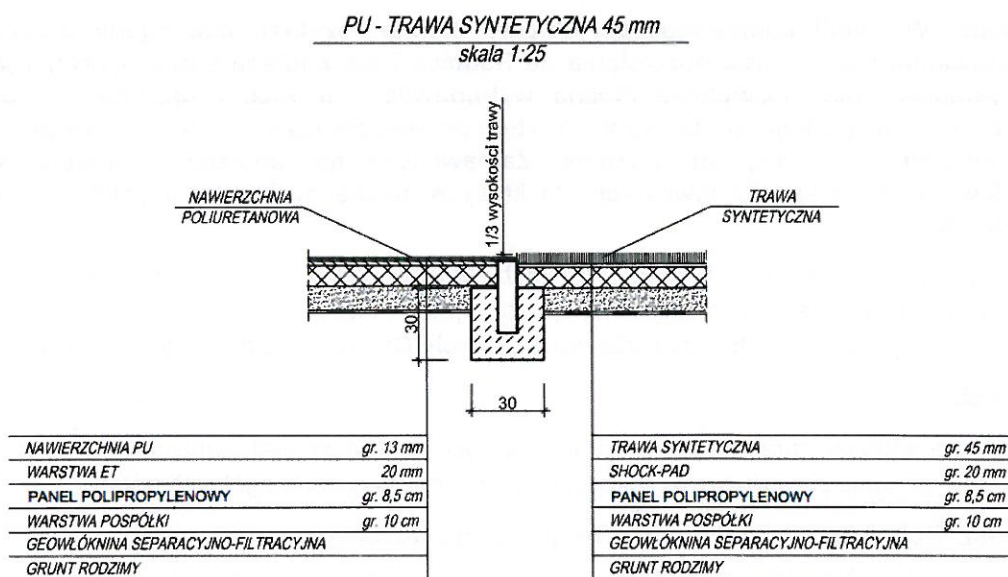
60. W opisie przedmiotu zamówienia w pkt. 3 mowa jest o zakresie robót budowlanych obejmujących: „dostosowanie instalacji wodnej i kanalizacyjnej, instalacji oświetlenia, ogrodzenia, alejek dla ruchu pieszego do stanu kompletności i używalności, po przekazaniu działek”. Proszę o wyjaśnienie co Zamawiający ma na myśli odnośnie robót polegających „na dostosowaniu (...) do stanu kompletności i używalności”? Proszę o określenie zakresu tych robót poprzez podanie ich szczegółowego zakres/opisu.

Odpowiedź: Dostosowanie instalacji wodnej i kanalizacyjnej, instalacji oświetlenia, ogrodzenia, alejek dla ruchu pieszego do stanu kompletności i używalności, po przekazaniu działek, tak aby pozostałe działki mogły nadal funkcjonować samodzielnie.

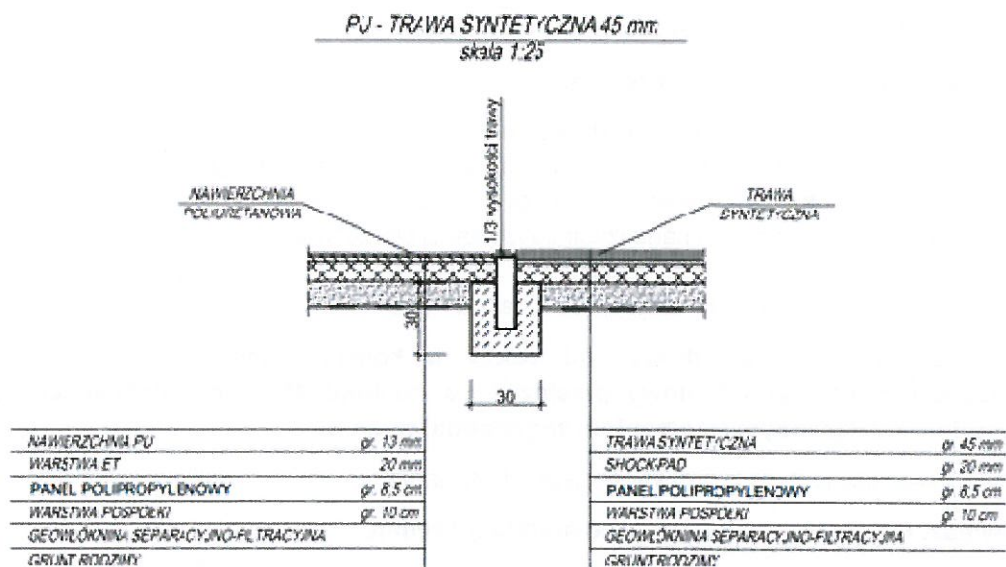
63. Prosimy o wyjaśnienie, z czego ma być wykonana warstwa podkładowa 3,5 cm pod nawierzchnią boiska z trawy sztucznej (przekrój dotyczący drenażu boiska w pliku „Warszawa_PW_Instalacje wod-kan zewnętrzne_Opis”).

Odpowiedź: Warstwy zgodnie z rysunkiem jak poniżej:
